Oggetto: Antonio Mancini Caterini :valutazioni in merito alle controdeduzioni della proponente

Valutazioni in merito alle controdeduzioni presentate dalla Società proponente ICA.REN.DOS. in merito ai pareri espressi sia dal comune di Grotte di Castro che dalla Associazione "Amici della terra" Onlus, rileviamo i seguenti aspetti da confutare:

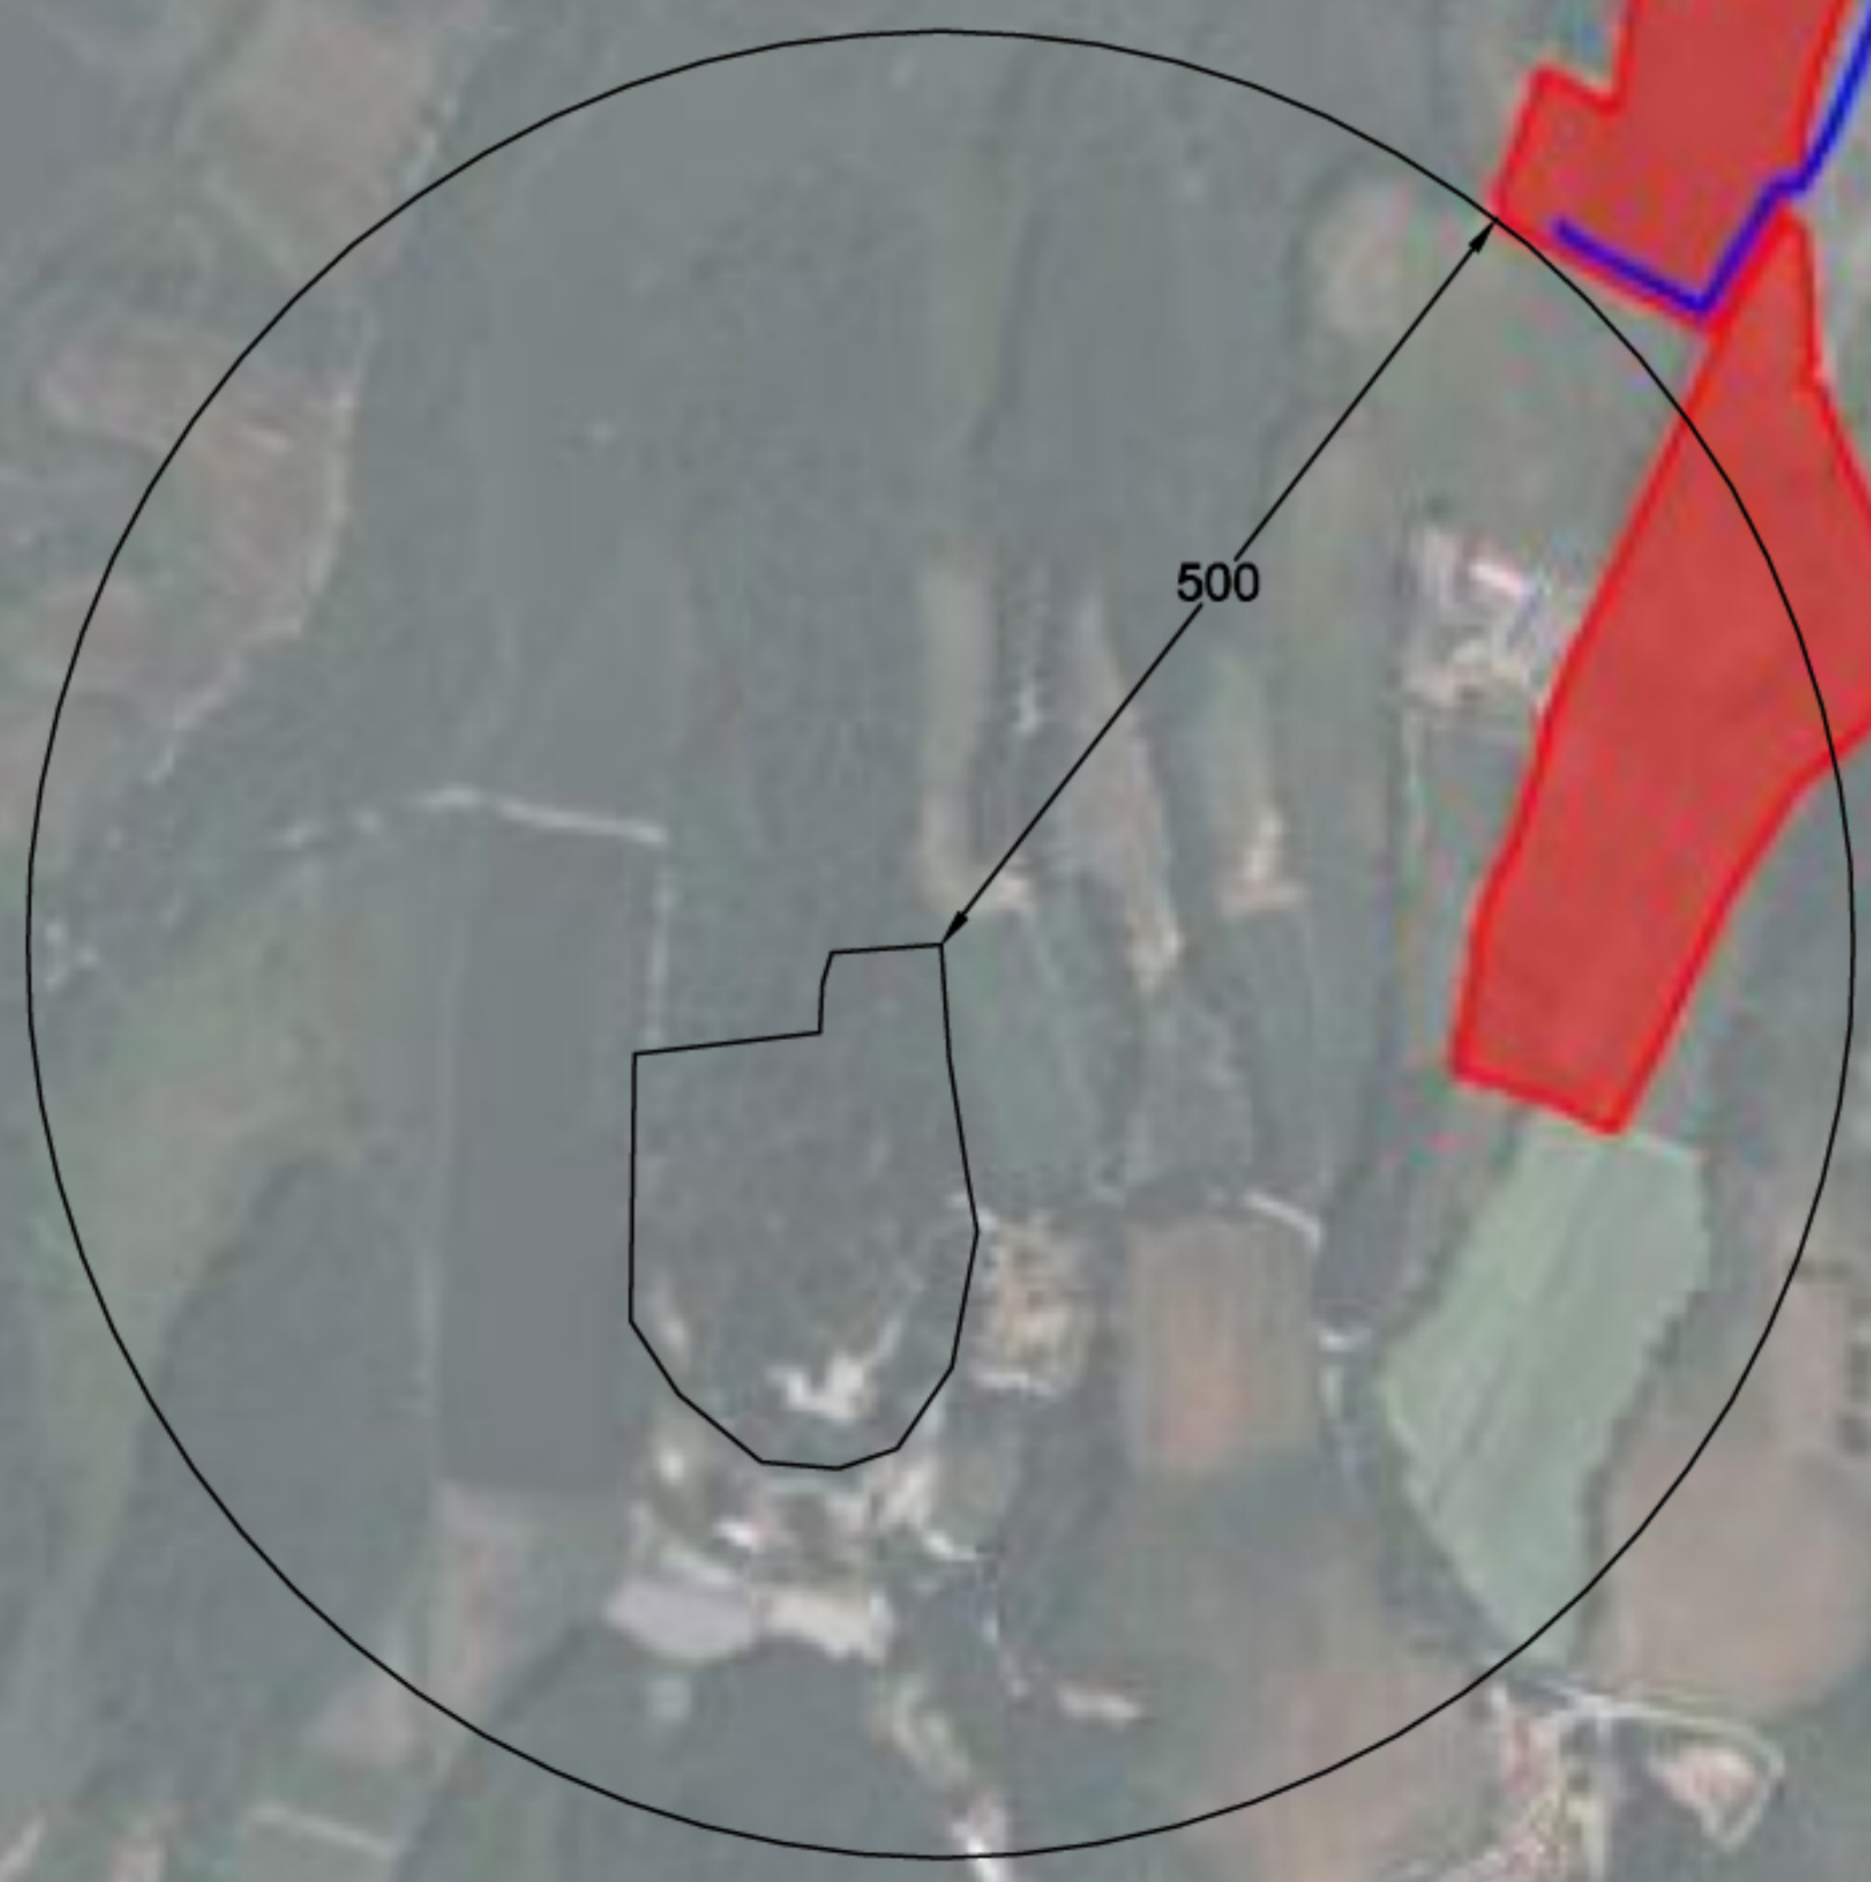
Aggiungo, in allegato, l'elaborazione grafica per inquadrare lo sviluppo della fascia di rispetto dal castello, mancante nella precedente mail del 04 marzo.

1) Fascia di rispetto dalla dimora storica Villa Caterini :La società proponente in sede di valutazione dell'impatto ambientale relativamente ai beni culturali presenti sul posto, riduce arbitrariamente la distanza prevista per legge (art.47,comma1,lettera a) del d.L.24 febbraio 2023, n.13 convertito con modificazioni dalla legge 21 \04\2023 , n. 41) della fascia di rispetto prevista di almeno 500mt portandola a soli 100mt, quando l'attuale distanza del Sottocampo 1 dell'impianto da Villa Caterini (dimora storica censita nella rete delle dimore storiche del Lazio e "bene vincolato" dalla soprintendenza)è nel progetto attuale già' di soli 276 metri,e quindi fuori legge.
